ALPS処理水希釈放出設備及び関連施設の新設について（案）

2022年1月24日

東京電力ホールディングス株式会社

ALPS処理水の海洋放出設備の申請内容等に係る主要な論点（※）

2.17 トリチウムの拡散計算の結果（放水口周辺の鉛直方向濃度分布）

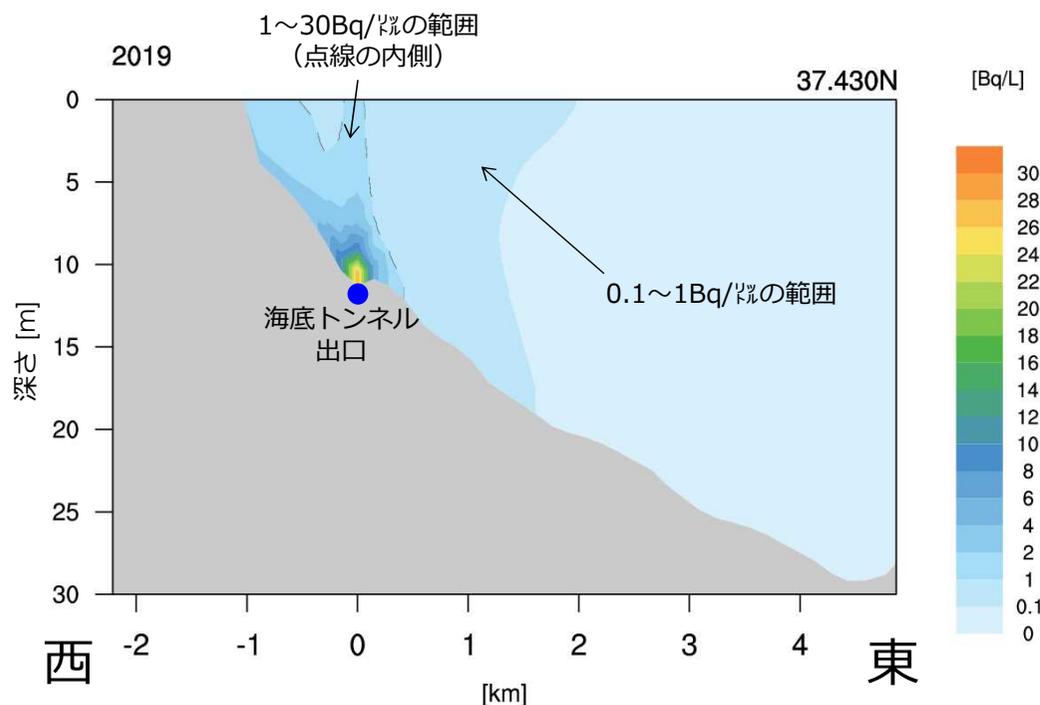
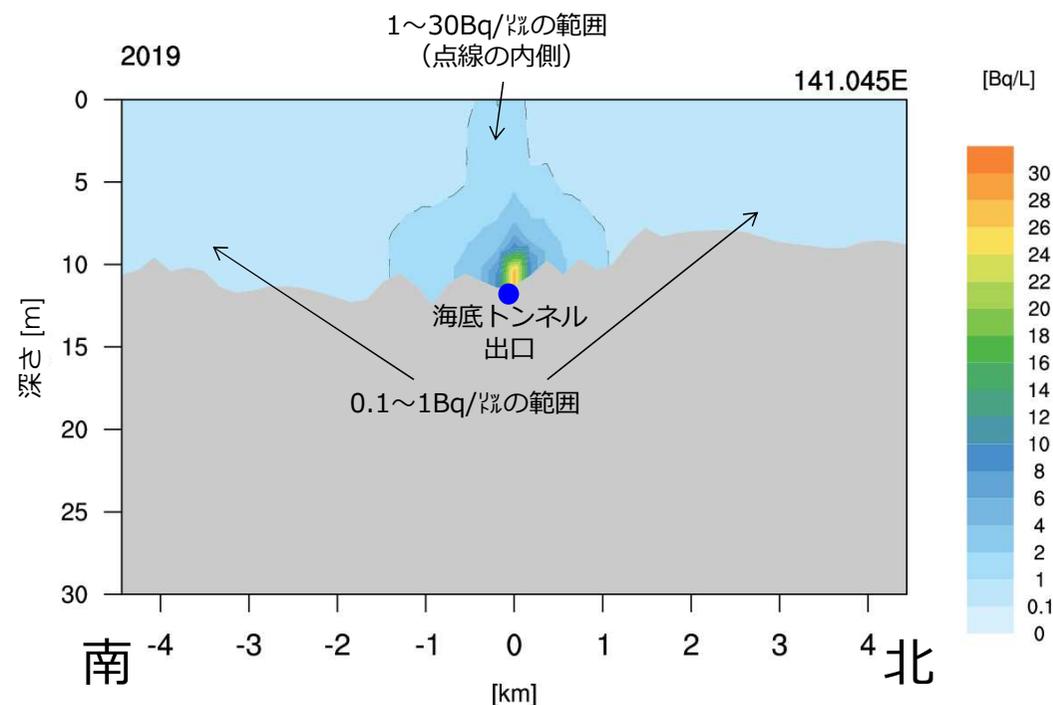
- 放射線影響評価報告書に記載された評価方法が IAEA の定める安全基準・ガイド等を参照し行われ、その評価結果が地域や生活環境等による人の年間被ばく量の変動範囲等に比べ十分に小さいものであることについての考え方を説明すること。
- ソースタームの設定のうち、放出管理上の上限値によるソースタームの設定については、運用管理対象核種の選定フロー等含めて、設定の根拠及びその妥当性を示すこと。また、海洋放出設備の年間稼働率の変動等も考慮し、トリチウムの年間放出量の変化に対する評価を説明すること。
- 拡散モデルについて、福島第一原子力発電所近傍の海域の拡散を再現していることの根拠を含め本評価に適用できるとする妥当性を説明するとともに、モデル化する範囲についても、モデル境界部での放射性物質の濃度を示すなどにより妥当性を説明すること。
- 移行モデルについてはその網羅性や評価から除外した移行モデルに対する考え方等、選定の考え方を説明すること。
- 被ばく経路についてはその網羅性や評価から除外した被ばく経路に対する考え方等、選定の考え方を説明すること。
- IAEA ガイド等の文献にない値を入力しているものについては、評価における不確かさについても考慮の上でその根拠及び妥当性を整理して説明すること。
- 潜在被ばくによる影響評価にあたっては、GSG-10 の図3 のフローを用いずに評価している点に関して、潜在被ばく評価に用いたシナリオの設定根拠等を含めてその考え方を説明すること。

- 拡散する前のトンネル出口の直上付近では、 30Bq/L 程度を示す箇所も見られるが、その周辺で速やかに濃度が低下
- なお、トンネル出口の直上付近に見られる 30Bq/L であっても、ICRPの勧告に沿って定められている国内の規制基準（ 6万Bq/L ）やWHO飲料水ガイドライン（ 1万Bq/L ）を大幅に下回る

3. 自然現象に対する設計上の考慮（地震）

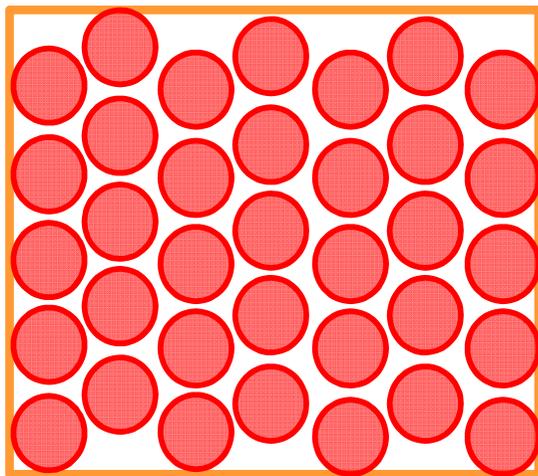
- 測定・確認用タンク※の機能喪失による公衆への放射線影響を評価した結果は、下記の通り。

地震によるタンクの滑動等により連結管等が損傷。当該損傷部からALPS処理水が漏えい。タンク内包水全てがタンク外に漏えい（タンク群と体積・高さが同じとなる1つの大型円柱形状で存在し続けると仮定）した場合の公衆への放射線影響。

直接線・スカイシャイン線による被ばく評価： $<1\mu\text{Sv}/\text{年}$ （最寄り評価点：No.70）

※概算となるが、タンクの遮蔽が無くなった場合、1.25~2.0倍程度、敷地境界に与える影響が上昇すると想定。保守的に2.0倍で計算しても最寄り点への影響は軽微。

3. 自然現象に対する設計上の考慮（地震）

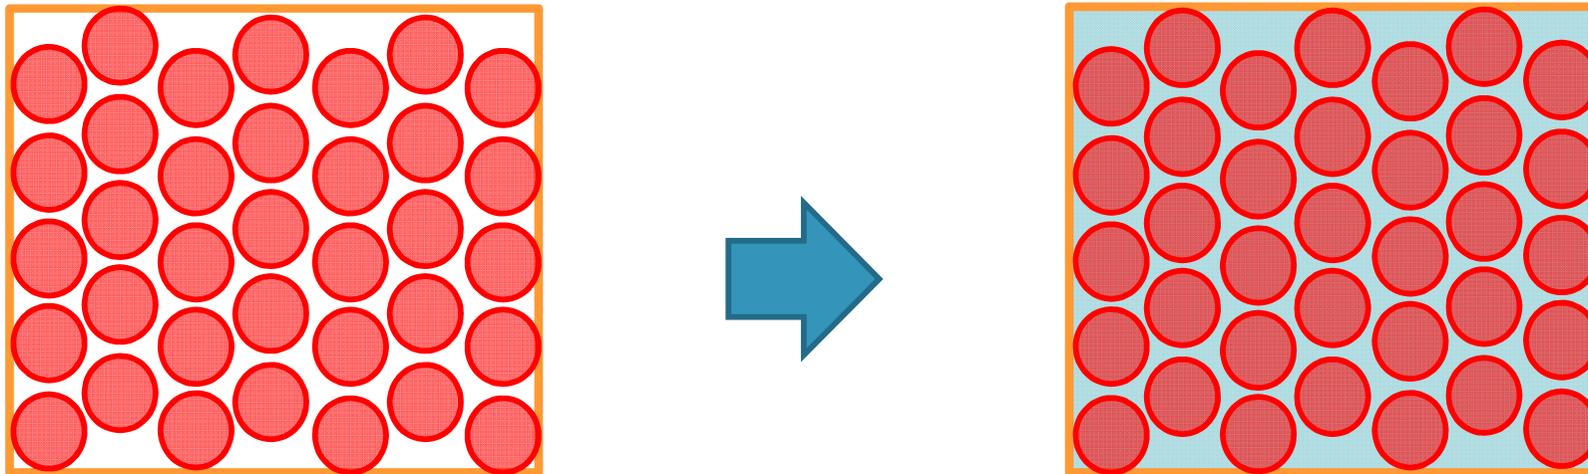
- 測定・確認用タンク※1の機能喪失による公衆への放射線影響を評価した結果は、下記の通り。

地震によるタンクの滑動等により連結管等が損傷。当該損傷部からALPS処理水が漏えい。タンク堰内の貯留可能面積全域に水が広がり、トリチウムを含む水から蒸発した水蒸気が拡散。敷地境界（最寄り評価点）に居住する人が呼吸により摂取したトリチウムによる内部被ばくを評価。

気中移行による被ばく評価：0.4μSv（最寄り評価点：No.70）

※2：30m³/hの仮設ポンプを使用して24時間体制で回収を行った場合、約3日間で回収可能である。準備作業を考慮しても約1週間と想定しているが、保守的に2週間と設定した。
